# INSTRUCTIONS D'ENTRETIEN

RÉFÉRENCE : FSA202217

OBJET : Installation bouchon de faisceau

FSA202217 : Dans les véhicules F-MAX spécifiés, le bouchon de faisceau ADR est remplacé.

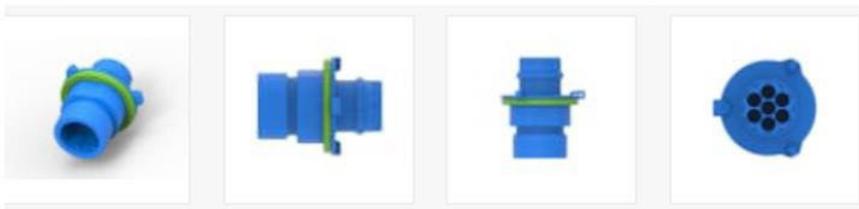
Dans les véhicules équipés de l'ADR H625, la prise à 7 broches (bleue) illustrée sur l'image de gauche ci-dessous doit être connectée comme sur l'image de droite ci-dessous.
